SUBCOMISIÓN DE INFRAESTRUCTURA

INICIATIVA BICENTENARIO
DE REVITALIZACIÓN DE LAS HUMANIDADES, LAS ARTES,
LAS CIENCIAS SOCIALES Y CIENCIAS DE LA COMUNICACIÓN

PROPUESTA DE ACUERDO DEL COMITÉ EJECUTIVO SOBRE ACEPTACIÓN DE ANTEPROYECTO DE ARQUITECTURA PROPUESTO POR *MARSINO ARQUITECTOS ASOCIADOS* PARA PROGRAMA DE AULARIOS

Santiago, 16 de junio, 2010

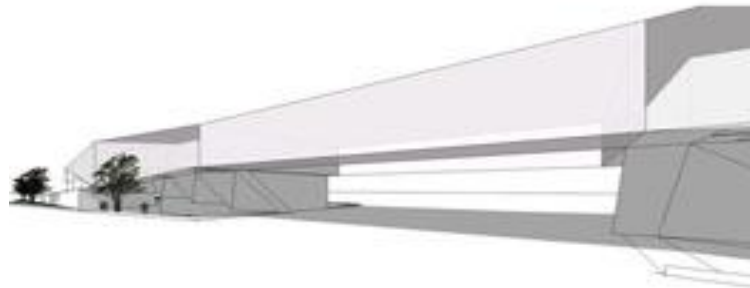
En efecto, el anteproyecto de Aularios de *Marsino* plantea un módulo repetible, de doble fachada oriente poniente regido por la estructura del palíndromo y que permite distintos programas para la disposición diferenciada de salas de clase. Estos módulos admiten modulación y conexión entre dos o más de ellos pudiéndose desplazar levemente el eje norte sur de sus emplazamientos, por medio de “elementos puente” –programables como salas de clase o estructuras de tránsito– generando un sistema más orgánico que el propuesto de manera general por el Plan Maestro, que permitirá –finalizadas todas las etapas– la total conectividad norte sur a través de una circulación techada y una conectividad parcial pero diversa en sentido oriente poniente, condiciones que terminan por resaltar por medio de estos arcos monumentales los dos ejes naturales de acceso funcional al Campus –Las Palmeras y Las Encinas– y sus espacios emblemáticos, creando además, patios cubiertos con programas de cafeterías, estar de estudiantes y baños. De este modo “arquitecturiza” con programas diversificados de encuentro el primer nivel, antes completa y uniformemente despejado.

La propuesta de *Marsino*, que plantea una segmentación vertical “clásica” de las funciones –en el 1º piso, las aéreas de circulación, recreación y servicios y en los pisos superiores las salas de clases– propone además, una volumetría con una circulación más integrada a través de rampas continuas diagonalmente opuestas, con programas de salas desde el primer nivel que van subiendo escalonadamente hasta un segundo y tercer nivel, lo que difiere positivamente de lo planteado por *Gubbins* cuyo proyecto plantea la ubicación de las aulas en segundo nivel con acceso sólo por núcleos verticales de escaleras. Esta modificación genera una

optimización del metraje necesario para las salas de clases y además propone una nueva forma de habitar los edificios comunes, planteando una continuidad desde el primer nivel, y generando las condiciones para una adecuada regulación de las formas de ocupar los espacios.

En consideración con lo anteriormente expuesto, el Comité Ejecutivo toma el acuerdo de aceptar el anteproyecto de Aularios propuesto por *Marsino Arquitectos Asociados*.
